Nazwa inwestycji:	Budowa obwodnicy Piwnicznej w ciągu drogi krajowej DK 87	
Adres obiektu budowlanego:	województwo małopolskie, powiat nowosądecki, gmina Piwniczna-Zdrój	
Umowa nr:	Umowa nr I/214/ZI/I-1/2019 z dnia 18.10.2019r.	
Inwestor:	 Generalna Dyrekcja Dróg Krajowych i Autostrad	Skarb Państwa – Generalny Dyrektor Dróg Krajowych i Autostrad reprezentowany przez Generalną Dyrekcję Dróg Krajowych i Autostrad Oddział w Krakowie ul. Mogilska 25, 31-542 Kraków
Jednostka projektowa:	 MPRB Lider Konsorcjum: MPRB Sp. z o.o. ul. Dekerta 18, 30-703 Kraków  Mosty Kraków Partner Konsorcjum: MOSTY KRAKÓW S.A. ul. Dekerta 18, 30-703 Kraków	
Stadium:	STUDIUM TECHNICZNO – EKONOMICZNO – ŚRODOWISKOWE	
Część projektu:	Raport ze spotkań informacyjnych Załącznik nr 3 – odpowiedzi na przesłane opinie/wnioski/ankiety	
Branża:	--

Nr archiwalny:	Data opracowania: 09.2020	Nr egzemplarza	Nr tomu:
----------------	-------------------------------------	----------------	----------

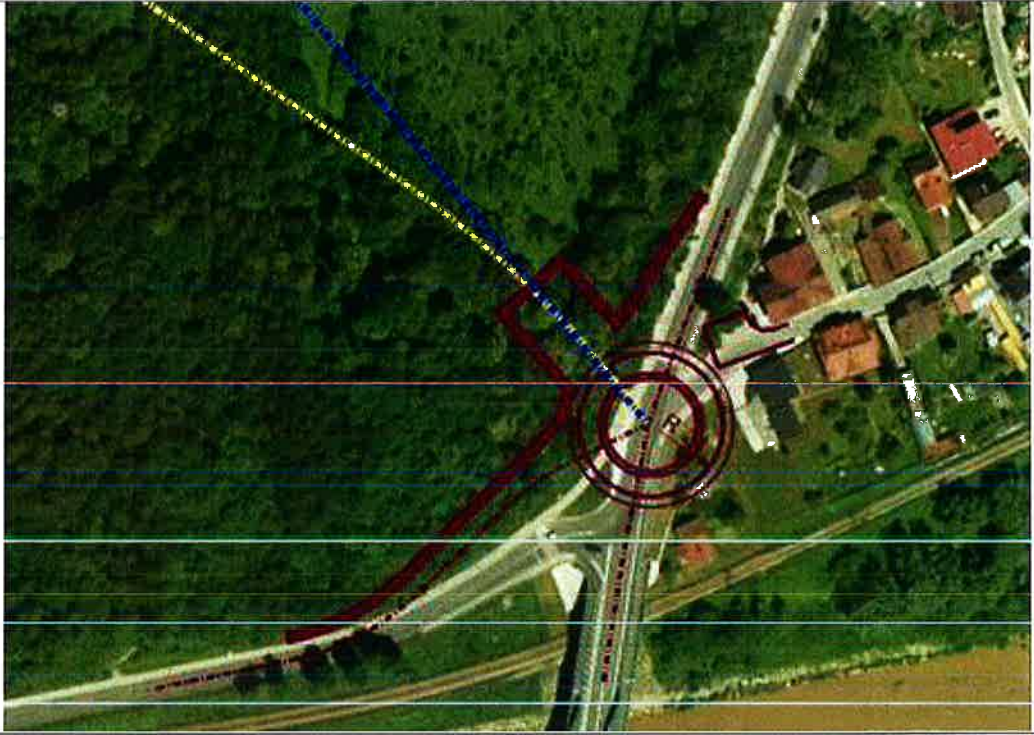
012	Propozycja wariantu po zachodniej stronie ul. Węgierskiej jest technicznie kontrowersyjna. Począwszy od wykonania obiektu nad Popradem o odpowiednim świetle bezpośrednio przy skrzyżowaniu z obecnym przebiegiem DK87. Następnie prowadzenie drogi stromym podjazdem (początek od 380m n.p.m do 420m n.p.m w rejonie Hanuszowa) i przejście łukiem zboczem osuwiskowym (nr.30283, 30294 wg. Systemu Osłony Przeciwośuwiskowej) i dalej nad zabudowaną doliną rzeki Czercz wchodząc w znaczące przewyższenie(ok 490m n.p.m) . Rzędna początku/końca obwodnicy od strony północnej to 364 m n.p.m. Droga klasy GP o tak zróżnicowanym usytuowaniu wysokościowym w opinii projektanta nie jest rozwiązaniem pożądanym.
013	Wariant „biały”: Proponowany wlot południowy do tunelu zaproponowany został w miejscu osuwiska (nr 30279 wg Systemu Osłony Przeciwośuwiskowej). Pozostała część odcinka spełnia warunki techniczne w zakresie geometrii poziomej. Propozycja odcinka tunelowego na niemalże całym zakresie obwodnicy od strony zachodniej wymaga podejścia do problemu realizacji również w aspekcie ekonomicznym. Droga jednojezdniowa klasy GP jest drogą 3 klasy technicznej (spośród 7 klas). Aby realizacja przedsięwzięcia była realna należy dążyć do uzyskania kompromisu biorąc pod uwagę czynniki nie tylko techniczne ale również środowiskowe i ekonomiczne. Prowadzenie drogi w całości odcinkami tunelowymi wymaga zastosowania dodatkowych elementów infrastrukturalnych tj. obiekty utrzymania, obiekty obsługi eksploatacyjnej, obiekty związane z bezpieczeństwem (dodatkowe tunele ewakuacyjne lub wyjścia ewakuacyjne na powierzchnię). Zasadniczo tunele o długości większej niż 500 m objęte są rygorystycznymi przepisami, które determinują zastosowanie m.in. w/w rozwiązań wpływając w sposób znaczący na koszty inwestycji. W przypadku braku równowagi ekonomicznej dla drogi tej klasy, zasadność inwestycji staje się wątpliwa. Wobec powyższego projektant przedstawił wariant, który miał na celu zoptymalizowanie przebiegu a mianowicie poprowadzenie części odcinka po powierzchni(zbocz), następnie w konstrukcjach oporowych aby zminimalizować wpływ na otoczenie, natomiast w drugiej części odcinka w tunelu i na obiekcie mostowym. Wariant „czerwony” i wariant „zielony”. Oba przedstawione przez Wnioskującego szkice budzą wątpliwość pod względem geometrii poziomej. Zastosowane łuki na odcinku szlaku dla zakładanej w prędkości projektowej drogi klasy GP uniemożliwiają poprawne skonstruowanie trasy (np. brak możliwości zaprojektowania krzywych przejściowych pomiędzy łukami o przeciwnym zwrocie). Dodatkowo przy założeniu łuków o małym promieniu wymagane jest zastosowanie pochylenia poprzecznego rzędu 7% (Warunki Techniczne, §21, ust.3 pkt 1), co w połączeniu z ukształtowaniem wysokościowym trasy na spadkach stwarza potencjalne miejsce niebezpieczne. Zasadniczym problemem w przedstawionych wariantach byłby brak możliwości

uksztaltowania niwelety pomimo, iż wskazano przebieg w okolicach naturalnych zagłębień terenowych wydawałby się uzasadniony celem zminimalizowania głębokości wykopu. Na załączonym przekroju widać ukształtowanie wysokościowe w przebiegu zbliżonym do przedstawionego szkicu („zielonego”). Niweleta musiałaby mieć pochylenie 8.5% na odcinku 700m (różnica poziomów około 60m) oraz dodatkowo odcinek przechodziłby w kolejnym tunelu (zagłębienie niwelety pod wzgórzem ok. 50m). Zespół projektowy dysponując wszelkimi dostępnymi narzędziami brał pod uwagę uwarunkowania terenowe w przedmiotowym miejscu. Dlatego też powstał przedstawiony do wglądu Wariant 3, prowadzony w sposób uwzględniający szereg czynników jednocześnie.
